III.10 – Notification du rapport de synthèse au porteur de projet

A l'issue de l'enquête publique sur la demande **d'Autorisation unique relative à une demande d'exploiter un parc éolien composé d'un poste de livraison et d'un aérogénérateur, situés sur la commune de CHAMPLIN, présentée par la société QUADRAN**, un procès-verbal de synthèse des observations a été rédigé par le commissaire enquêteur ainsi que les questions du commissaire enquêteur.

Chapitre IV – RÉSULTAT DE L'ENQUÊTE PUBLIQUE

Localisation du projet d'extension vis-à-vis du hameau de Fontenelle

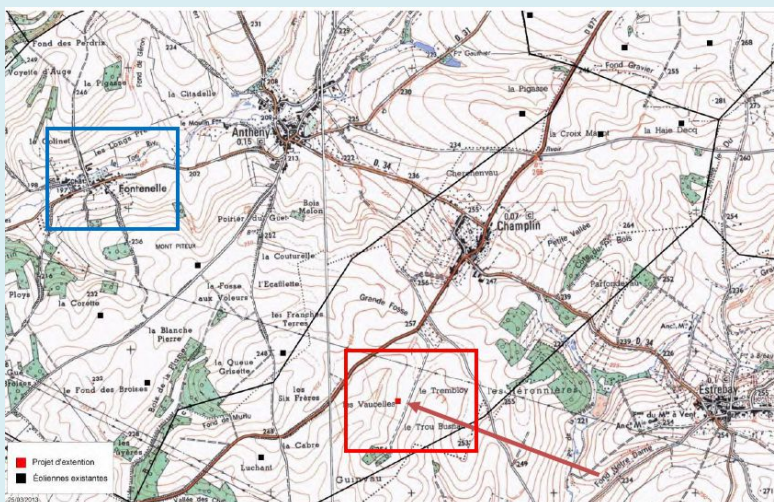
1. Sans à priori, lors de la création du parc initial de Thiérache 1, l'expérience désagréable*, fait que nous nous opposons à toute implantation d'éoliennes supplémentaires autour de notre village.
(* Les bruits discontinus engendrant de mauvaises nuits et de grandes fatigues)

⇒ Enfin, précisons que l'éolienne faisant l'objet de la demande d'autorisation d'exploiter se trouve être très éloignée du hameau de Fontenelle puisqu'elle est située à l'opposé du parc éolien VDT 2, à environ 2,5 km (cf. carte ci-dessous). Elle n'engendrera ainsi aucun impact acoustique significatif sur ces habitations.

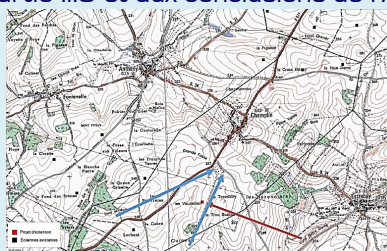
1. Je suis fermement opposé à une nouvelle implantation d'éolienne à même pas 1 km de mon habitation. De plus celles-ci causent de réels soucis à savoir d'importantes nuisances sonores et visuelles (nuit).

⇒ Nous avons rencontré M. Bellemont lors de la permanence publique où nous avons évoqué le sujet de la perception acoustique du parc éolien de Vent de Thiérache 2. La 3ème itération actuellement en cours (Cf. paragraphe I.1), qui fait suite à cette permanence publique, a été mise au point notamment pour limiter la perception sonore depuis Champlin.

⇒ Les éoliennes VDT2 ont une contribution sonore acoustique maximale par vents d'Ouest-Sud-Ouest.

⇒ L'éolienne VDT3 aurait un impact acoustique maximal par vents de Sud-Sud-Ouest.

⇒ Cette éolienne ne modifie pas de manière importante l'impact sonore, elle élargie de l'ordre de 45° les orientations des vents constituant les situations avec bruits portants vers la commune de Champlin.

Positions autour de VDT2, VDT3 : intervention en 2016

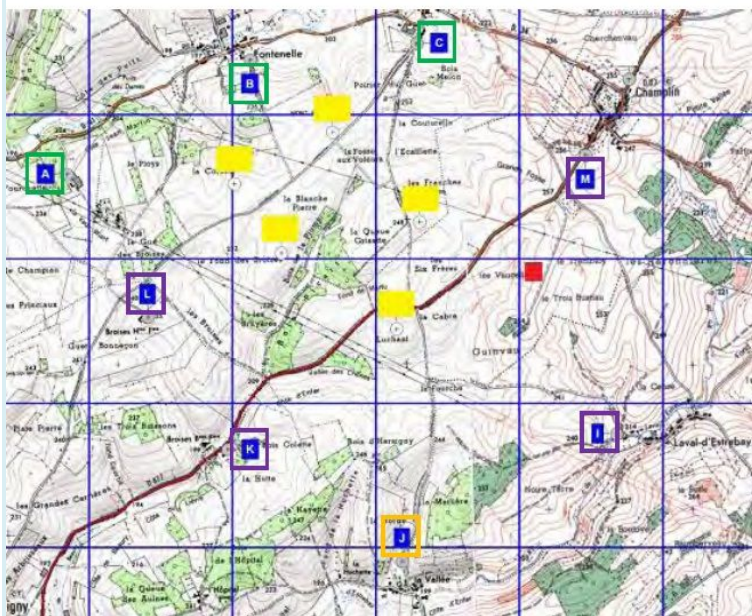
1. Concerne l'évaluation de l'impact sonore. Elle a été réalisée en 2007. Les parcs éoliens « Vent de Thiérache 1 et 2 » ont été mis en service respectivement en août et septembre 2013. Une étude complémentaire a été réalisée avec l'environnement sonore récent avec le parc Vent de Thiérache 2 en fonctionnement actuellement. Ce document a été joint au dossier d'enquête le 18 Février. Je note que les points de mesure I et M ne figurent pas sur l'extrait de carte IGN.

Question : Les points de mesure A – B – C – D n'ont pas été pris en compte dans l'étude, pourquoi ? C'est d'autant plus gênant que des mesures ont été prises chez Monsieur DELAMALMAISON qui est venu inscrire une observation à ce sujet et qu'elles ne figurent pas dans le rapport.

Le dossier d'étude acoustique déposé dans le cadre de la demande d'autorisation d'exploiter comportait une appréciation de l'état sonore avant la mise en service des parcs Vents de Thiérache 1 et 2. Cet état sonore est comparé à une simulation de l'ensemble des éoliennes (VDT 1 et VDT 2).

Les travaux de mesures complémentaires ont été menés au premier trimestre 2016 afin de répondre à une demande de la DREAL. Ce document est fourni en Annexe 02. Il s'agissait de fournir une étude acoustique mise à jour avec des données récentes, et donc de compléter l'état initial en y intégrant les éoliennes de VDT 2 en service. Il est entendu que cette démarche, bien qu'elle ait pour objet une description plus juste de l'état initial au regard du cadre réglementaire de l'étude d'impact, est favorable aux calculs menés pour le développement du dossier.

Ces mesures ont été mises à jour pour les points répartis au plus proche de l'éolienne (Cf. carte 1 page suivante). Deux motifs à cela :

1 – Ces points correspondent aux habitations les plus proches du projet d'extension VDT 3, et sont donc potentiellement les plus impactés.

2- pour les autres points de mesure (A, B, C et D), l'impact du parc éolien de VDT2 reste seul prépondérant dans la situation sonore. De ce fait, le projet d'extension n'aura pas d'impact significatif à ce niveau, puisque l'éolienne supplémentaire est située à l'opposé.

D'autre part, il nous semble important de préciser que le point de mesure correspondant à l'habitation de Monsieur DELAMALMAISON, est pris en compte dans le cadre de la réception acoustique réalisée sur le parc éolien VDT 2 (cette réception acoustique étant totalement décorrélée du projet d'extension VDT 3).

Figure 1 : Capacité réservée au raccordement des énergies renouvelables sur le poste de Liart, valeur mise à jour au 14/03/2016 (source : <http://www.capareseau.fr/>)

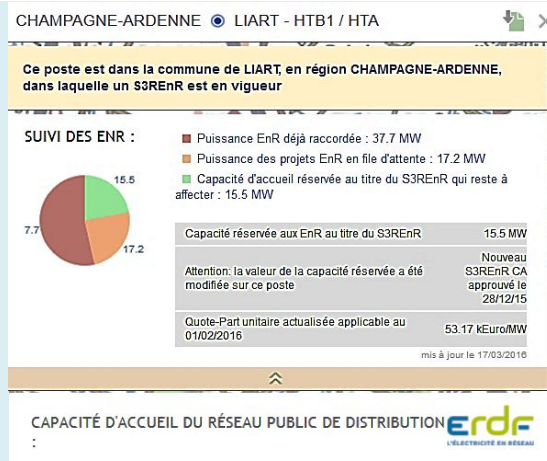
2. Concerne le poste de transformation de Liart.

Page 51 de l'étude d'impact, il est écrit : " Le schéma régional de raccordement au réseau des énergies renouvelables (S3REN) de Champagne-Ardenne a été approuvé en décembre 2012. Il prévoit le remplacement du transformateur de Liart qui se trouve à proximité du territoire étudié. Suite aux travaux celui-ci disposera d'une nouvelle capacité de 10 MW."

Page 57, on peut lire : "Pour le poste le plus proche à savoir le poste de Liart, le Réseau de Transport d'Electricité (RTE) au travers le S3REN a réservé une capacité de 10 MW. Ce poste est localisé à environ 5 km du secteur d'étude."

Et deux paragraphes en-dessous : "A ce stade, la proximité du poste électrique de Liart disposant d'une capacité réservée suffisante est un atout pour le projet et permet sa faisabilité."

Question : Il y a là, une incohérence qui mérite d'être levée. Le porteur de projet a-t-il l'assurance que le poste sera remplacé et disposera d'une capacité suffisante ?

Nous précisons que le poste de Liart, de par sa proximité, est effectivement l'option de raccordement privilégiée à ce stade. Le Schéma de Raccordement au Réseau des Energies Renouvelables (S3REN), a été révisé le 28 décembre 2015. Il confirme ainsi la possibilité de se raccorder sur le poste de Liart, poste sur lequel est attribuée une capacité réservée aux énergies renouvelables de 15,5 MW. (Cf. figure ci-dessous).
